Objet : BRUXELLES. Boulevard d'Anvers, 46-47

Demande de permis d'urbanisme portant sur le réaménagement en 8 flats avec rez-de-chaussée commercial, transformation des façades avant et arrière, et remplacement des menuiseries en bois par du PVC, régularisation de la couverture de la cour et de la pose de conduits d'extraction.

Avis de la CRMS

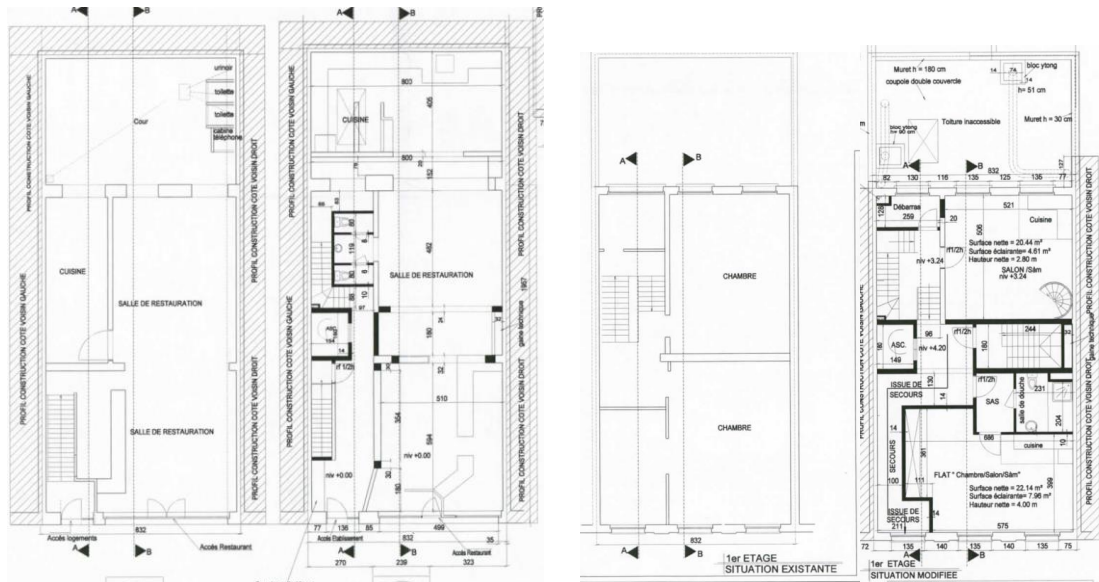
De manière plus précise, l'Assemblée ne souscrit pas à une mise en peinture foncée (anthracite) des façades avant et arrière : la façade principale affichait très probablement une tonalité d'origine claire, sans surlignage rouge, et la façade arrière, cloisonnée en intérieur d'îlot serré, appelle à être peinte dans des couleurs claires. Concernant les fenêtres, la CRMS demande d'en conserver les dimensions et proportions actuelles, en optant pour des châssis à profilés fins (bois ou métal), respectant les divisions anciennes. A propos des garde-corps, il semble que certaines fenêtres l'aient conservé et il conviendrait de s'en inspirer pour les garde-corps manquants.

La réorganisation des divisions des espaces intérieurs, de même que l'alternative proposée pour l'issue de secours, créent des espaces exigus (studios de 22.2'm²) et aux volumétries très complexes. La CRMS ne souscrit pas à ces modifications intérieures. De même, le remplacement des planchers en bois par du béton armé implique le seul maintien des façades, or le programme de logement ne semble pas justifier une telle opération de façadisme.

Au niveau du rez-de-chaussée, la couverture de la cour, déjà réalisée, est regrettable alors que l'intérieur de l'îlot est déjà très dense et minéralisé. La devanture commerciale demande à être revue : les divisions et proportions de baies doivent être simplifiées, et il convient de restreindre le nombre de matériaux différents (actuellement : granit, panneaux peints, vitre opaque, vitre claire) et de laisser, pour les parties maçonnées, l'enduit apparent, de même couleur que celle de la façade des étages. Le projet n'indique pas les enseignes, alors que celles existantes sont trop volumineuses.
